مشروع الحرس الوطني بالاحساء / 1220 p  
الرقم: SBG-SANG-BHK-P-1220-ATC-000952

### الموضوع : متابعة تنفيذ الاعمال بموقع الأحساء

CONSULTANT:		CLIENT:		CONTRACTOR:	
دار الحياض DAR AL HAYADH ARCHITECTURE & ENGINEERING		المملكة العربية السعودية الحرس الوطني وكالة الشؤون الفنية الإدارة العامة للمشروعات 		مجموعة بنادر السعودية SAUDI BINLADIN GROUP ARCHITECTURE & BUILDING CONSTRUCTION	
SITE REPORT FOR MECHANICAL WORK					
PROJECT	SAUDI NATIONAL GUARD HOUSING PROJECT			R. NO	1
LOCATION	AL HASA			DATE	21.01.2015
DISCIPLINE				DISCIPLINE	MECHANICAL WORK
ITEM	DESCRIPTION			COMMENTS

المشروع : إسكان الحرس الوطني بالإحساء

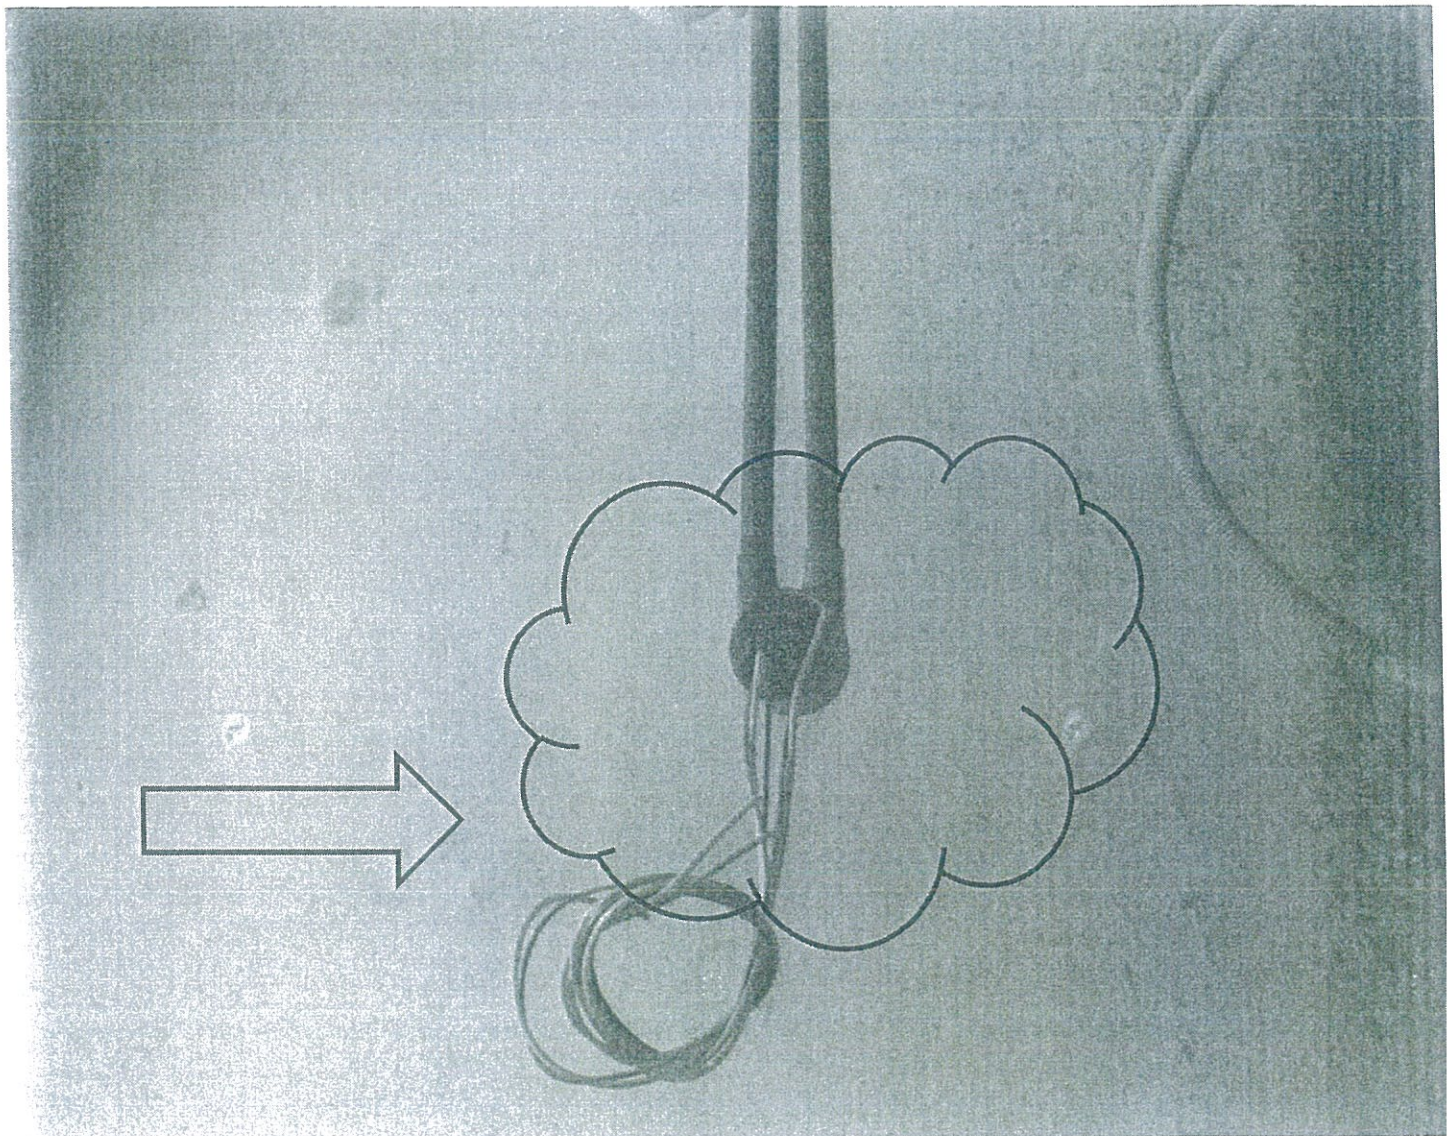
**PIPE INSTALLED WITHOUT SHAFT CONCRETE BLOCK  
WORKS WALL PANEL**

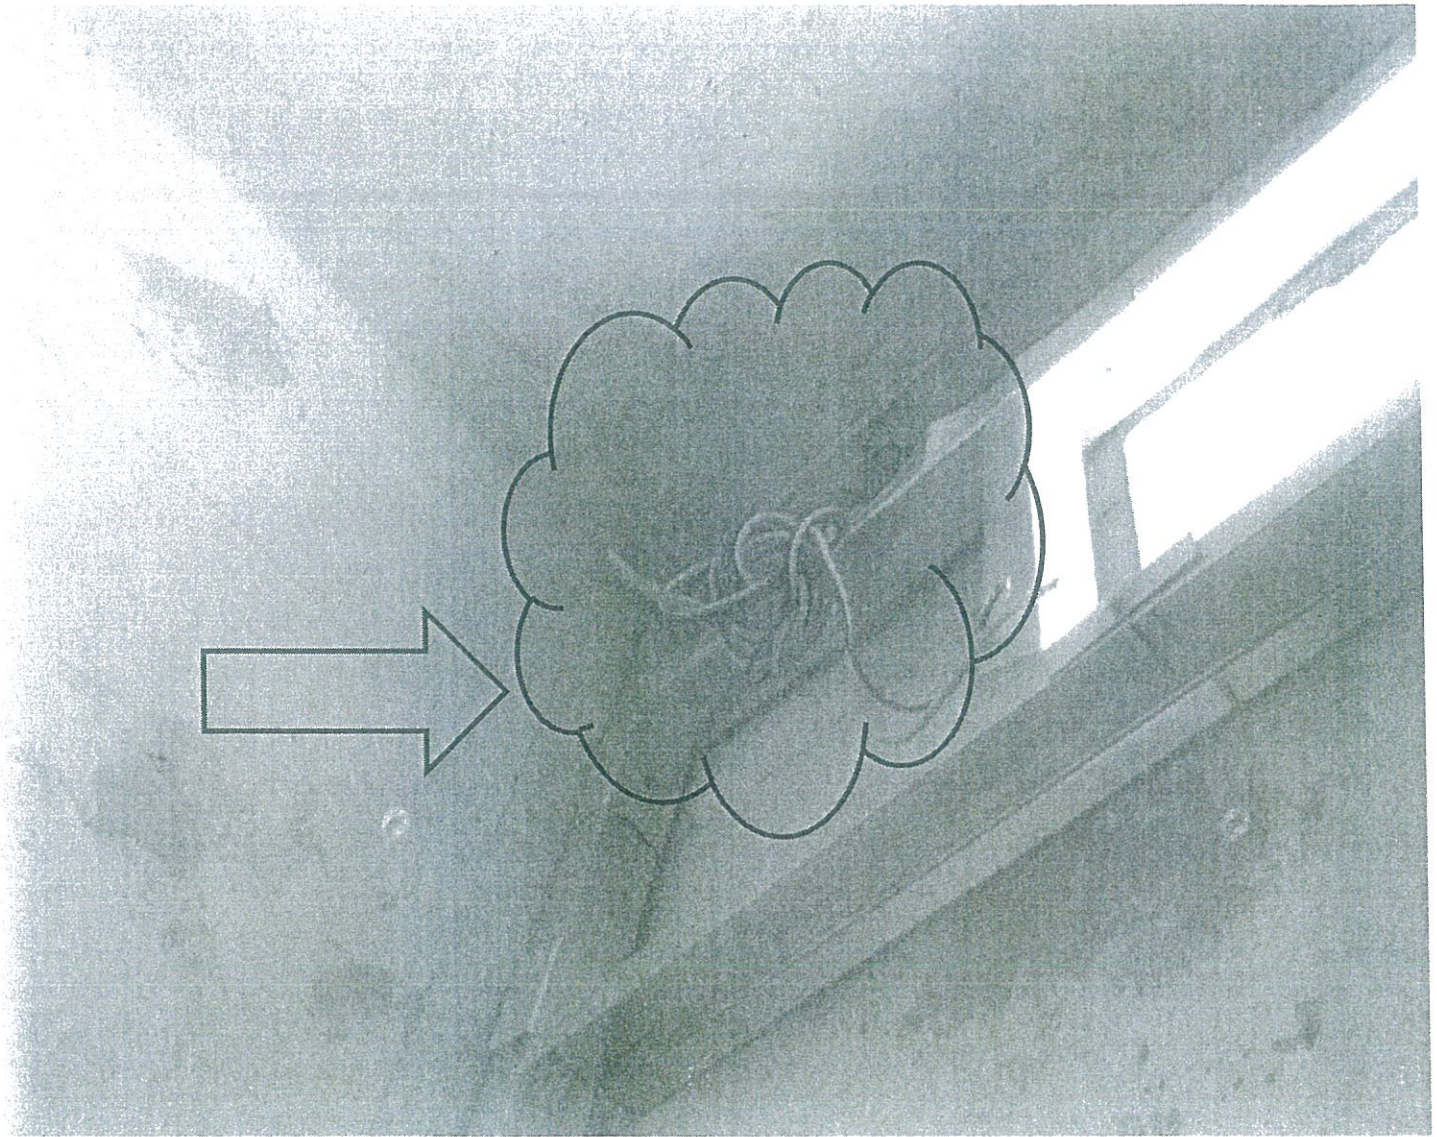
**WIRE AND CONDUIT INSTALLED WITHOUT WALL  
SHAFT CONCRETE BLOCK WORKS**

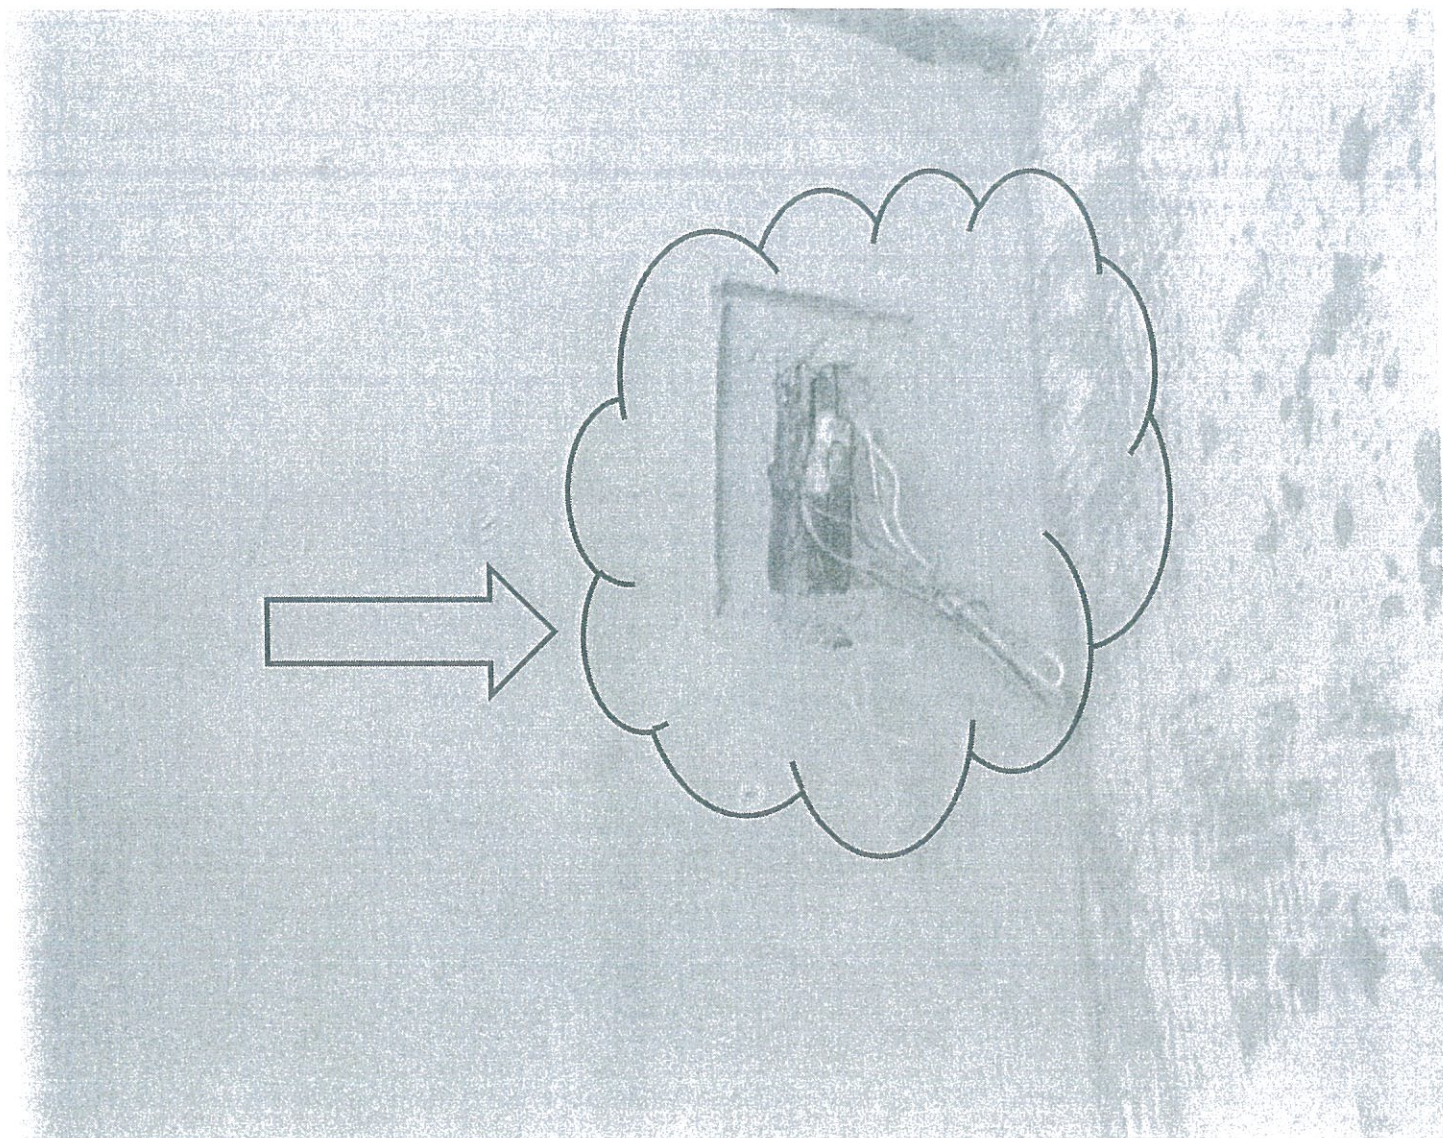
**WIRE INSTALLED WITHOUT PROPER BOX AND  
FITTINGS KITCHEN AREA**

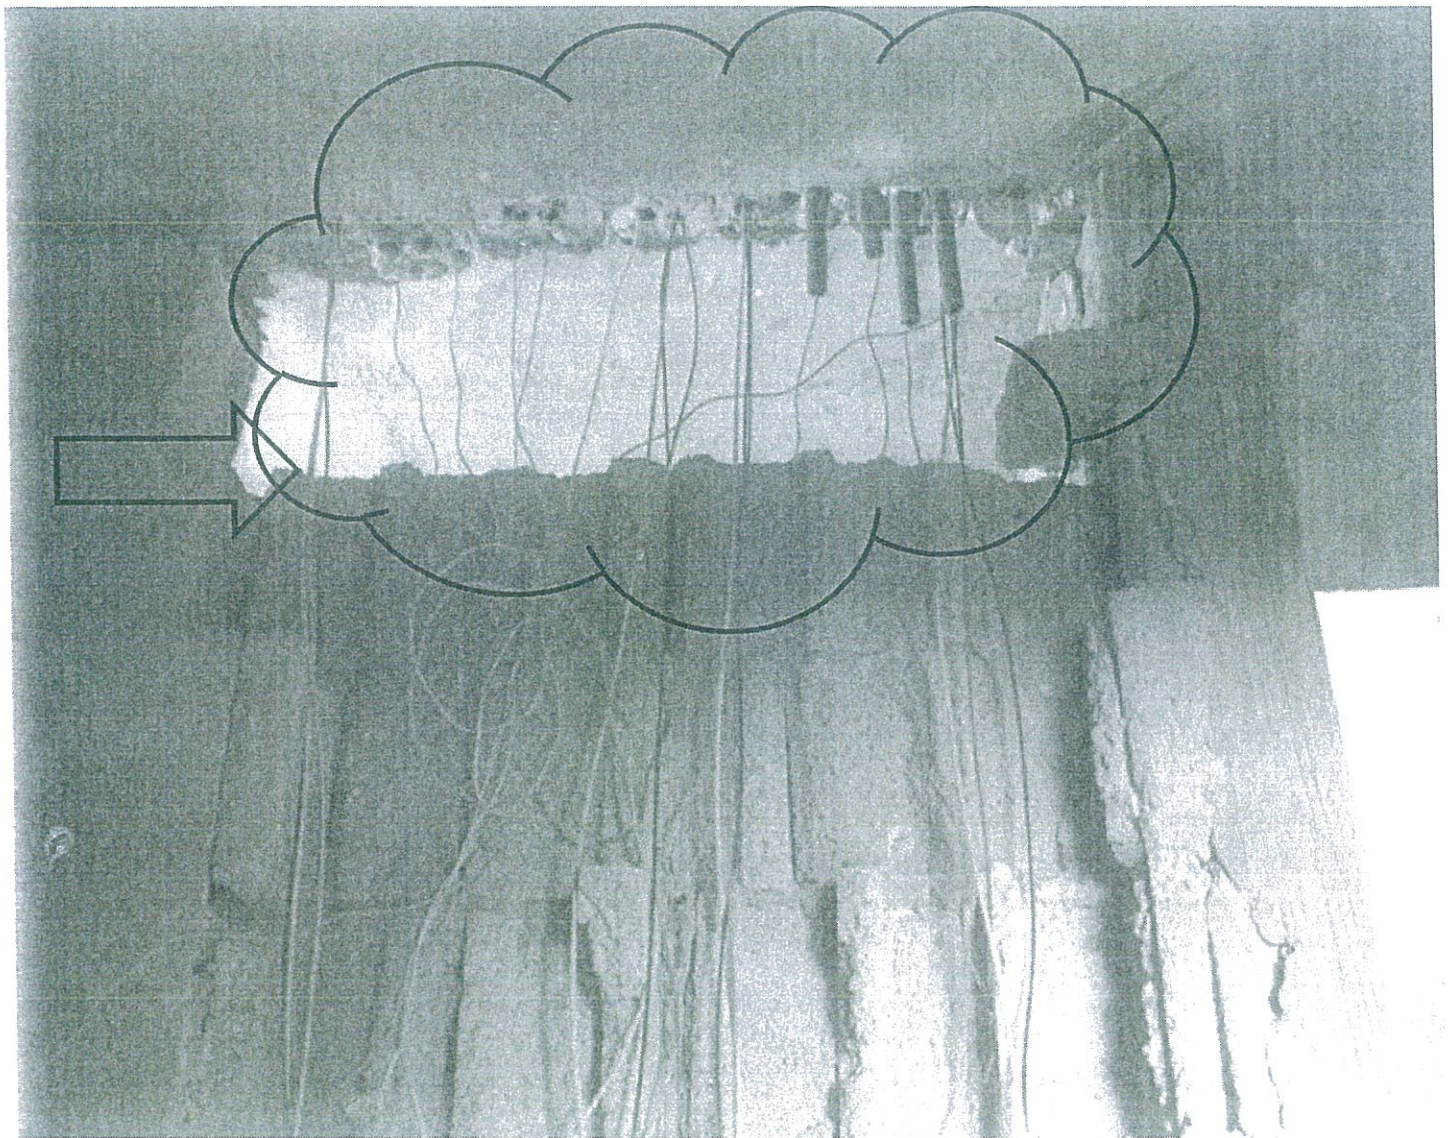
**WIRE INSTALLED WITHOUT PROPER BOX AND  
FITTINGS KITCHEN AREA**

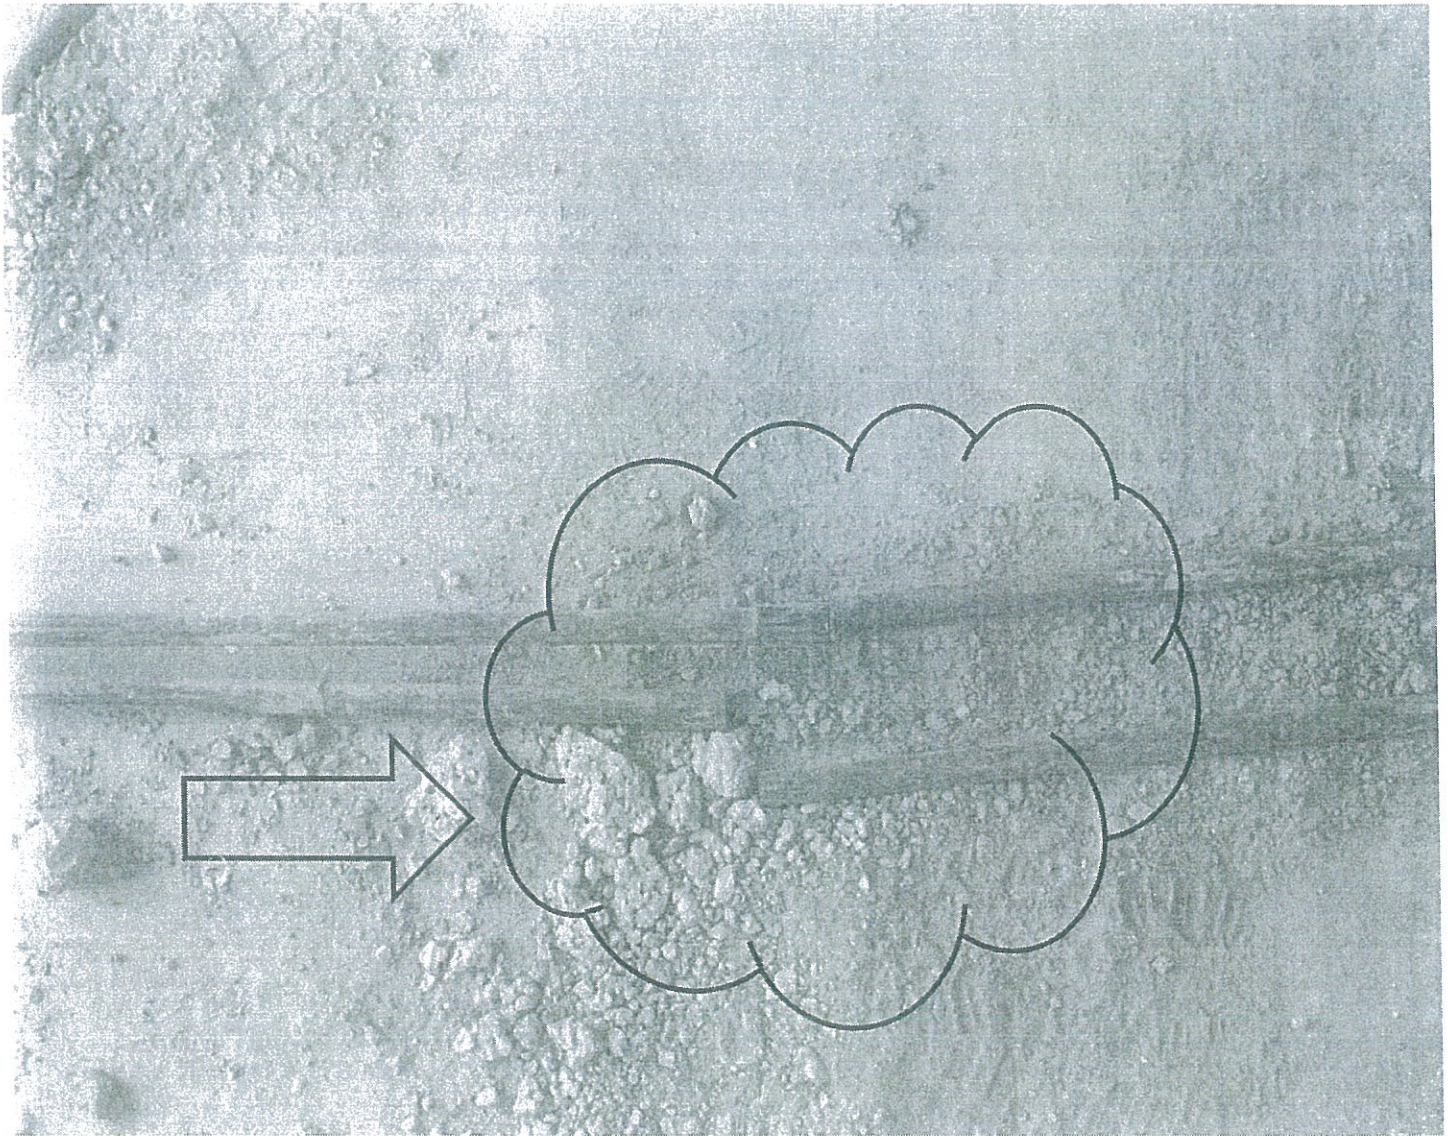
**LOOSE PIPE INSUFFICIENT PVC GLUE APPLICATION.  
PROVISION OF CONCRETE MORTAR CEMENT COVERING PVC  
PIPE AND JOINT COUPLER PROTECTION FOR BREAKAGES AND  
DAMAGES.**

( صورة رقم - 1 )

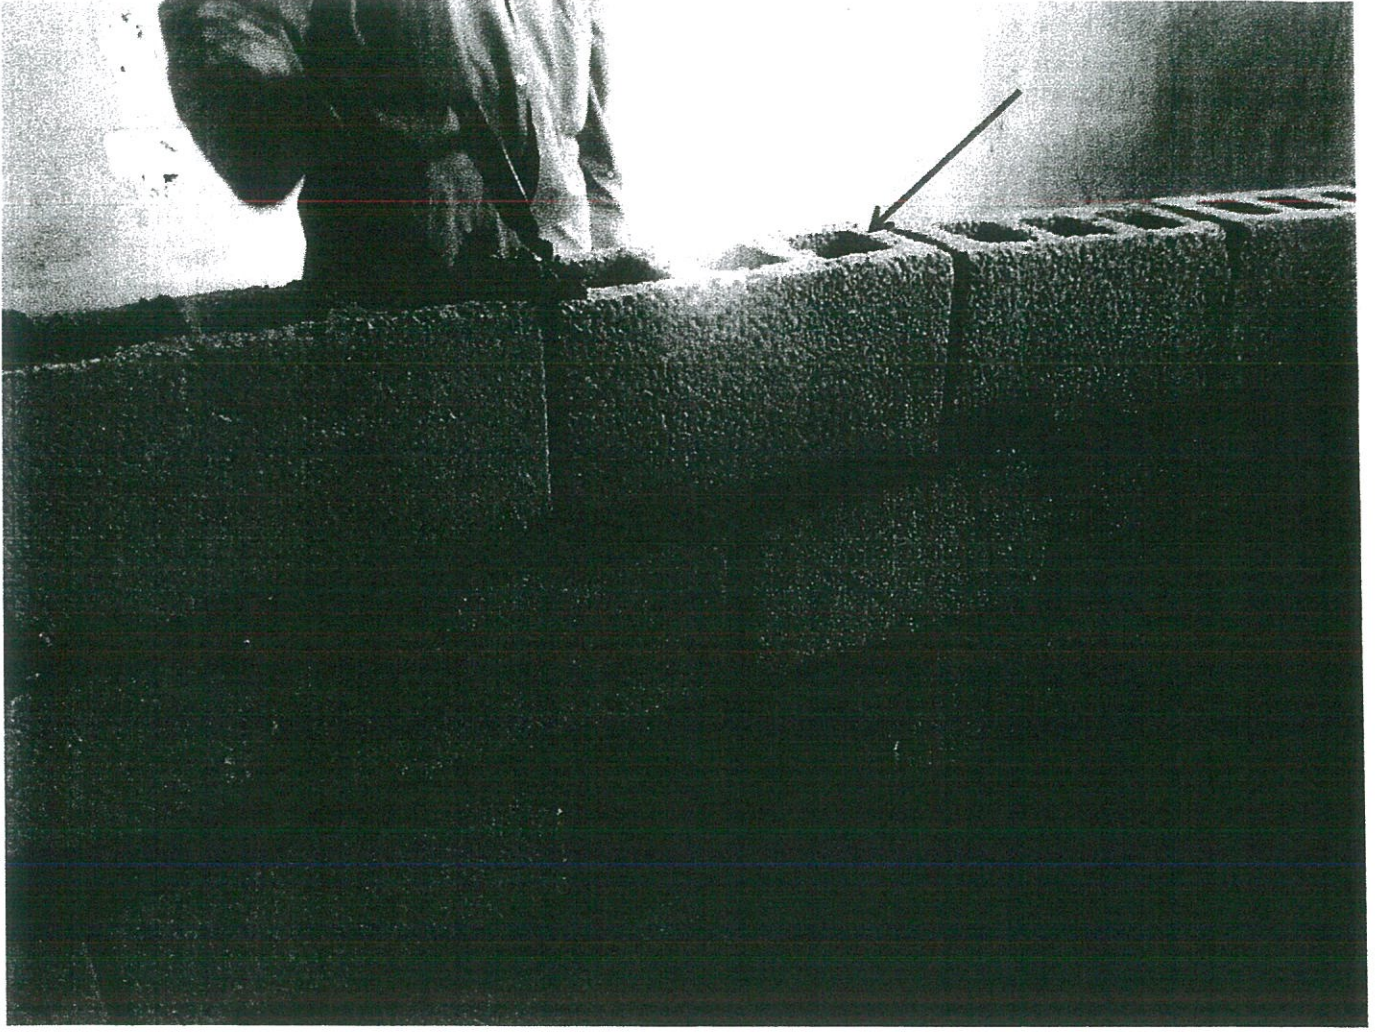
- عدم الالتزام بملأ العراميس بالمونه في بعض الجدران والخطأ في وضعيتها وإنهاءها حسب أصول الصنعة
- ويتم تكحيل العراميس بصوره عشوائية منافية لأصول الصناعة . ( مرفقه صورة رقم 1 ) .

( صورة رقم - 2 )

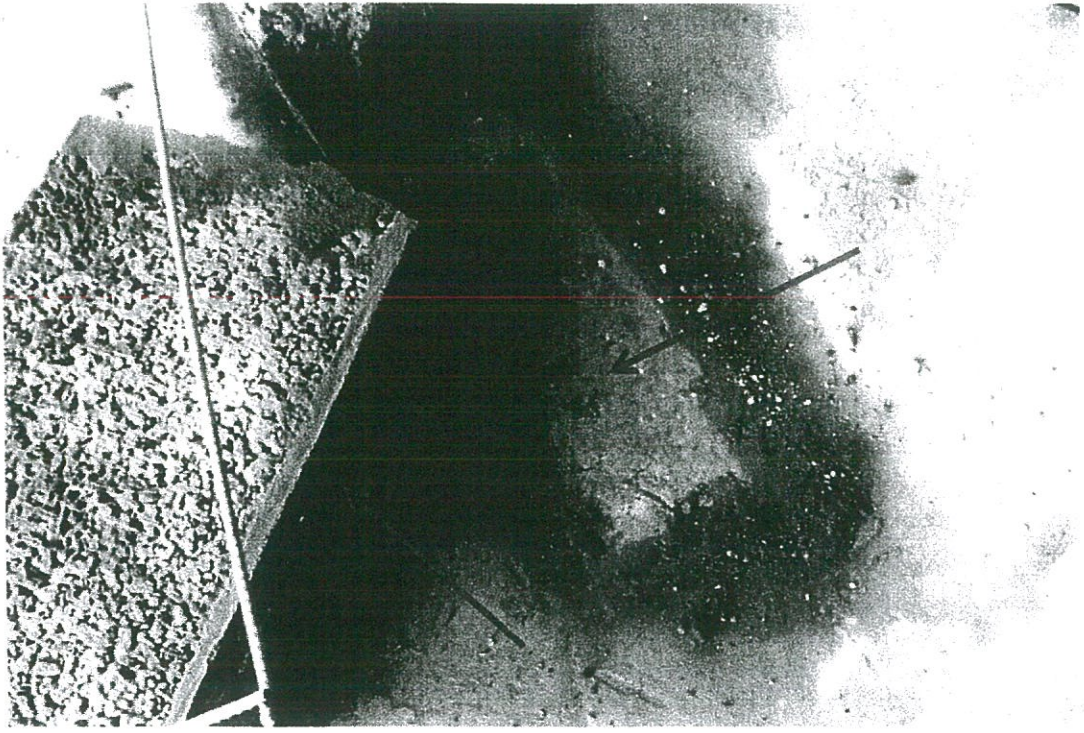
- الخطأ في وضعية البلوك .
- عدم ملأ العراميس الرأسية بين البلوك بالموونة .
- عدم الحفاظ على أفقية المداميك وعدم استخدام الأدوات المطلوبة في الصنعة .

( صورة رقم - 3 )

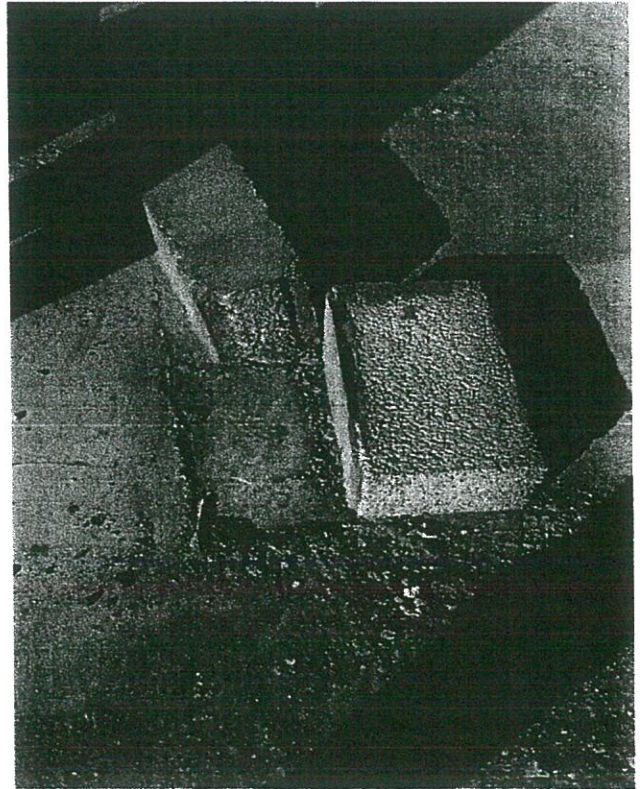
(ضعف البلوك في المدماك الأول نتيجة لعدم معالجة سطح الأرضية قبل وضع البلوك  
بالإضافة الى قلة سمك طبقة المونة )
